监 理 通 知 单

工程名称：云杉清能沿海高速互通区光伏发电项目(兴桥)

编号：ZHJL-YHGS-15

事由：关于施工质量问题

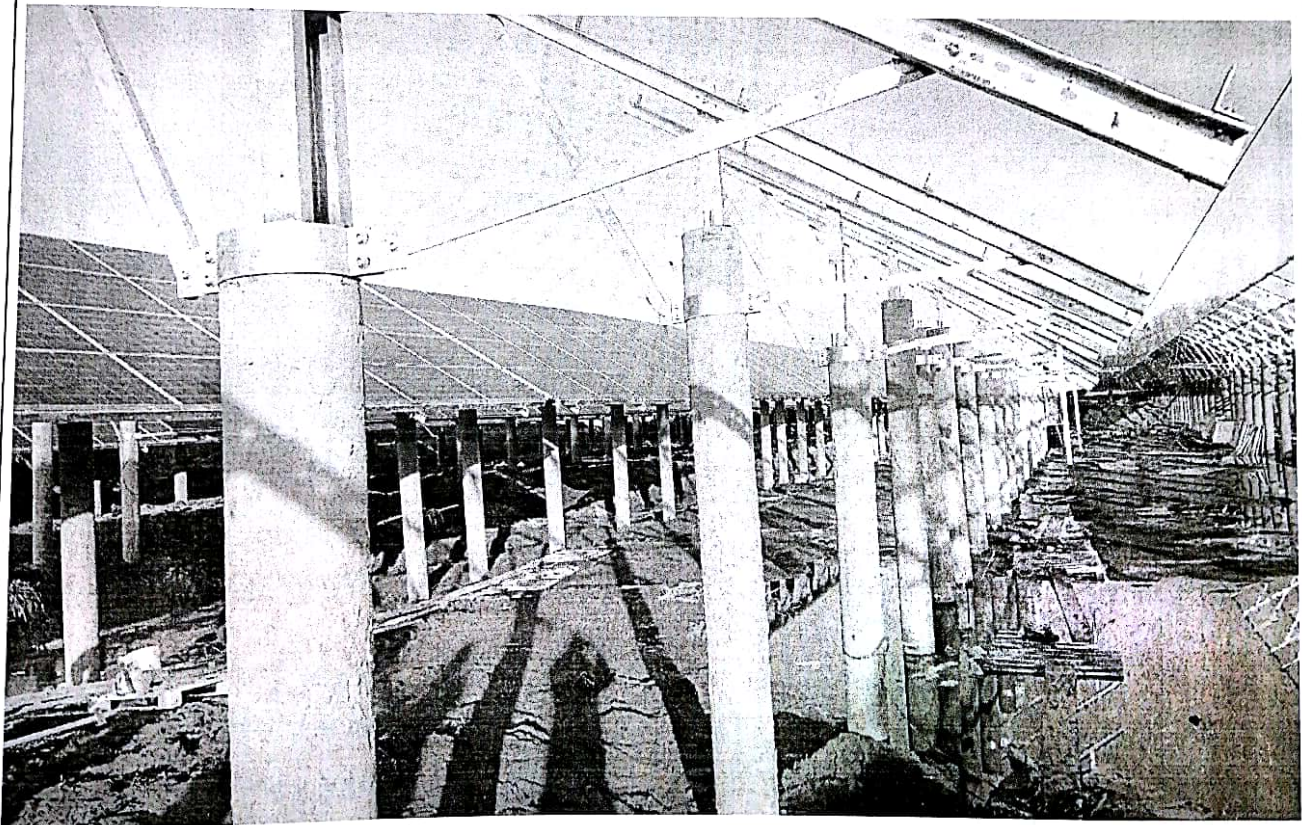
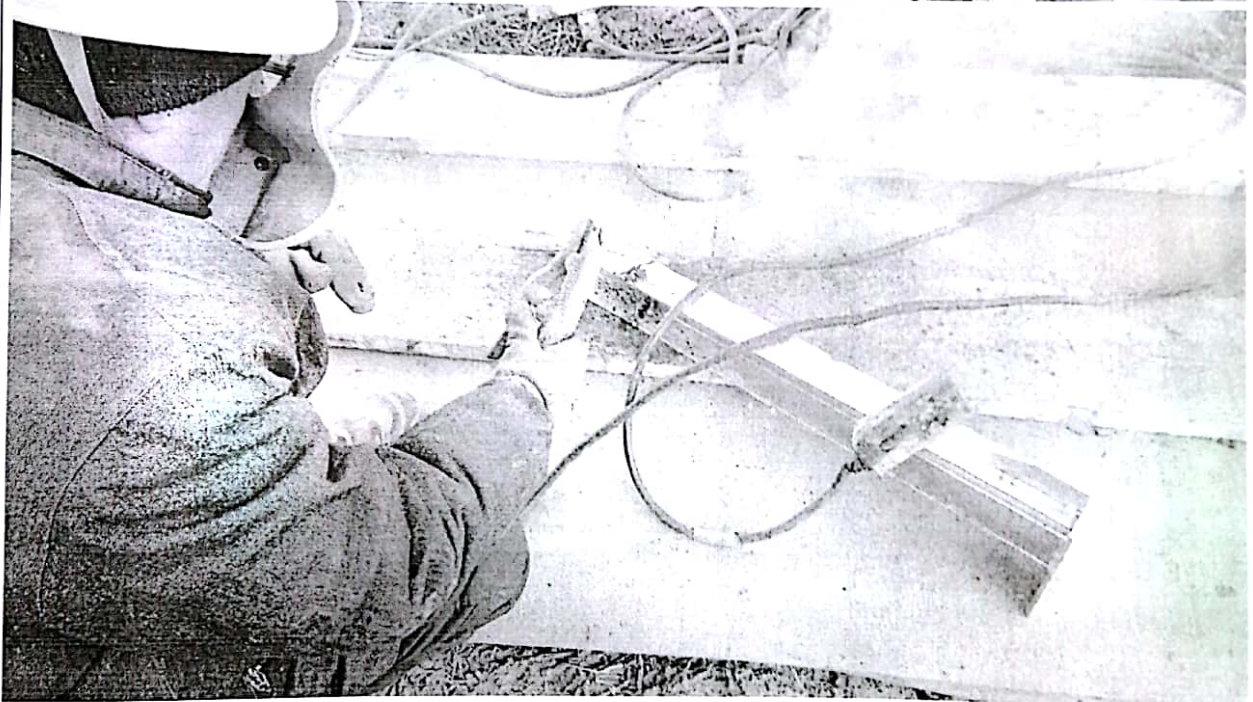
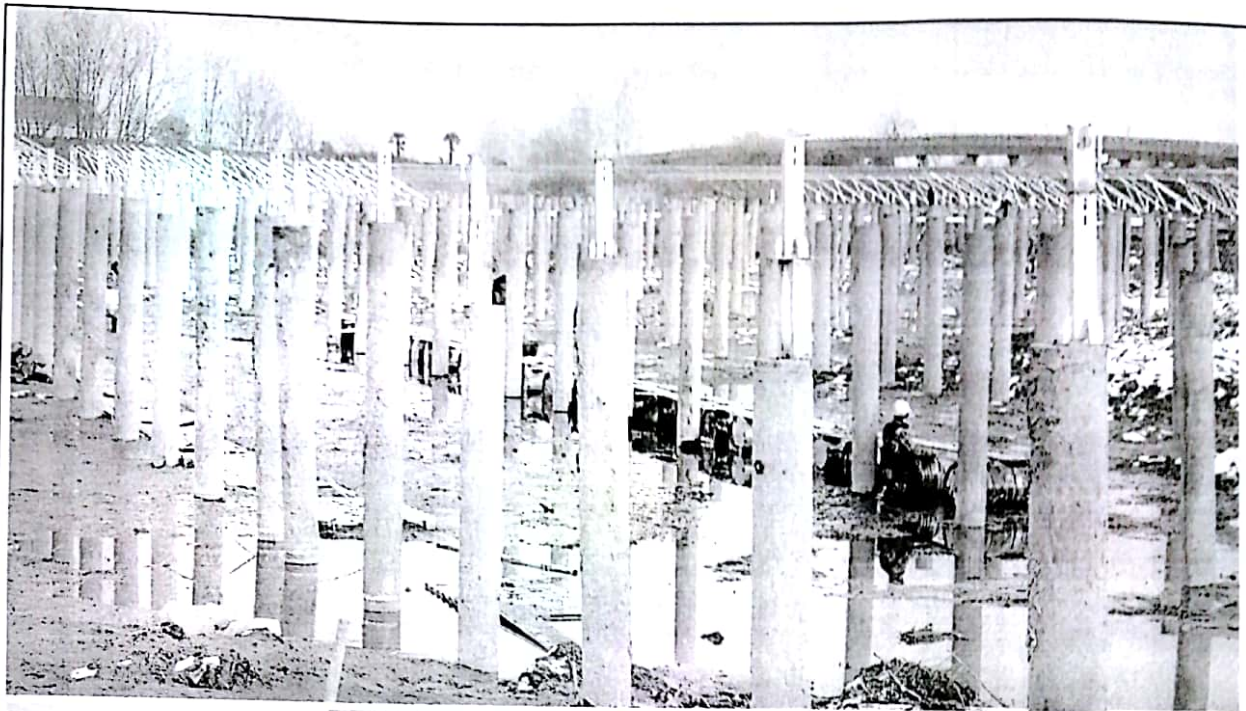
- 1、由于部分管桩下沉严重，导致需要加焊柱头高度来调整桩顶标高。现场采用槽钢焊接方式与业主所要求加焊 300 钢管要求不符。
- 2、部分桩顶立柱仍采用在上侧焊接方式调整标高。
- 3、管桩下沉严重导致支架抱箍安装整体偏上，部分抱箍偏上严重，抱箍离桩顶高度不足十公分。
- 4、至今未见设计院所提供签字盖章整改设计方案。

要求你方立刻就此问题进行整改，因不按规范及设计要求施工行为，后期需要返工的由你方负全部责任。
